改 善 箇 所 説 明 図

基準不適合発生箇所

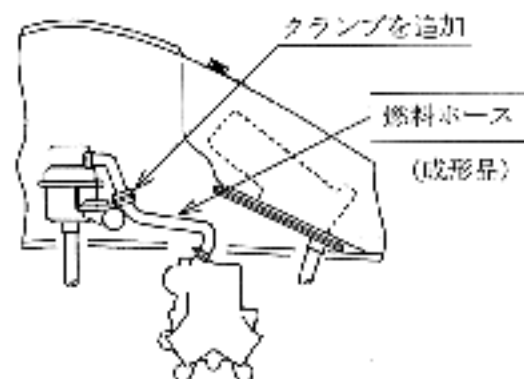
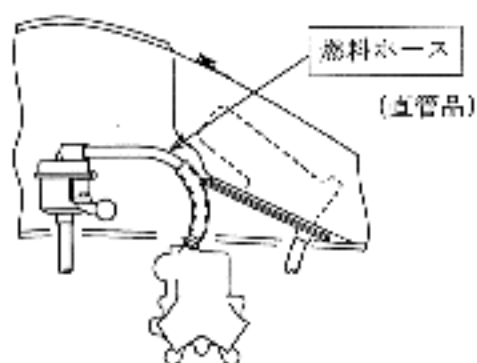
燃料装置において、燃料ホース保護用プロテクタの耐摩耗性が不十分のため、そのままの状態で使用続けると、走行中の振動熱により、当該プロテクタの一部が燃料ポンプ取付部と接触を繰り返すことから摩滅し、燃料ホースが燃料ポンプ取付部と接触することにより損傷し、最悪の場合、燃料が漏れるおそれがある。

今車両、当該燃料ホースを対策品と交換し、燃料ホース固定用クランプを追加する。

また、燃料ホース保護用プロテクタを廃止し、燃料フィルタ用プロテクタの形状を変更する。
